有識者会合の評価を踏まえたデータ拡充

※1:平成28年4月27日原子力規制委員会、志賀原子力発電所敷地内破碎帯の調査に関する有識者会合

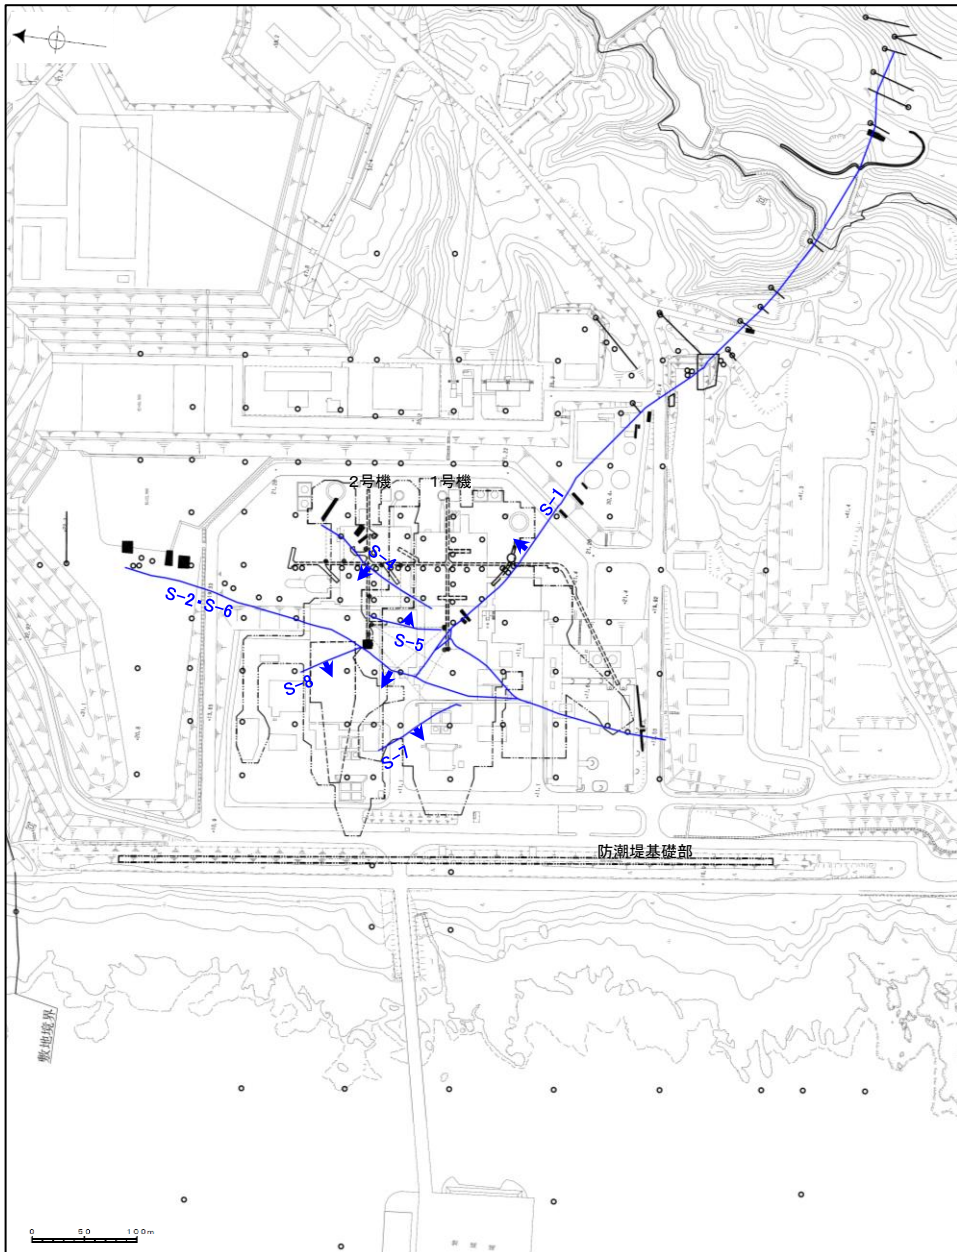
○有識者会合※1は、S-1及びS-2・S-6の活動性について、以下のとおり評価している。

- ・ S-1の北西部については、後期更新世以降に、北東側隆起の逆断層活動により変位したと解釈するのが合理的と判断する。
- ・ S-2・S-6は、後期更新世以降に、西側隆起の逆断層として活動した可能性がある。この際、S-2・S-6の地下延長部の断層が活動し、地表付近に変形を及ぼしたものと判断する。
- ・ 今回の評価は、限られた資料やデータに基づいて行われており、より正確・確実な評価にするためには、「今後の課題」(次頁、次々頁)に示すデータ等の拡充が必要と考える。

▲ 敷地内断層(矢印は傾斜方向)
陸域:EL-4.7m, 海岸部:EL0m

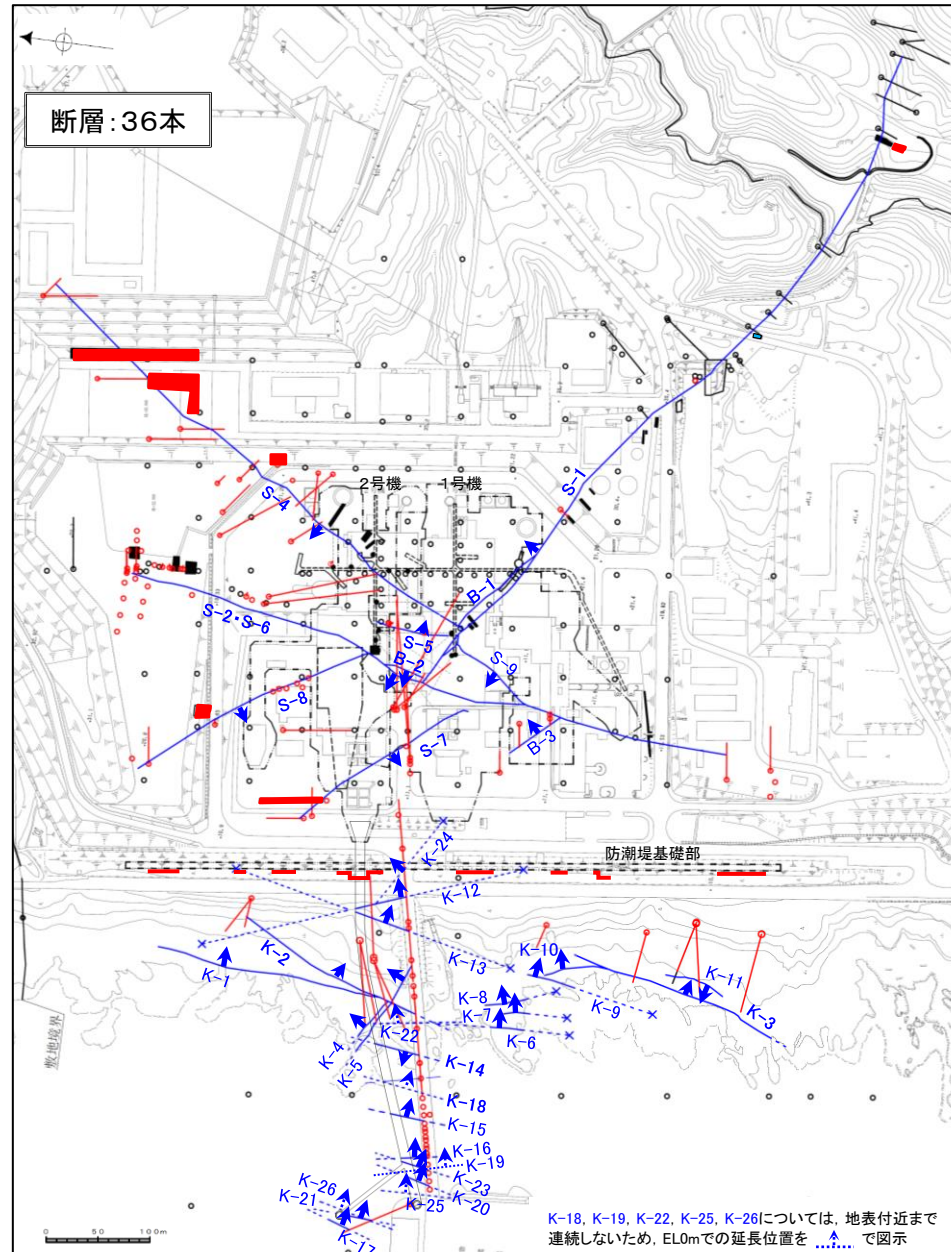
○上記の有識者会合による評価及び「今後の課題」、新規規制基準適合性審査での審議を踏まえ、敷地内断層(36断層)の抽出・性状の確認、評価対象断層(10断層)の活動性評価に係るデータ拡充を実施した(右下図)。

○その結果、S-1、S-2・S-6等の敷地内断層は、いずれも将来活動する可能性のある断層等ではないと評価した。

- 「今後の課題②, ③」を踏まえ, S-1, S-2・S-6等の断層破碎部に認められる粘土鉱物(少なくとも後期更新世以降に生成したものではないI/S混合層)を用いて, 鉱物脈法による評価(詳細は5章)を行った結果, S-1, S-2・S-6等の最新活動はいずれもI/S混合層の生成以前であると評価したことから, S-1, S-2・S-6等は将来活動する可能性のある断層等ではない。
- 「今後の課題①, ④～⑥」についても, データ拡充を行った結果, 周辺の活断層の影響も含め, 上記評価(S-1, S-2・S-6等は将来活動する可能性のある断層等ではない)と整合することを確認した。
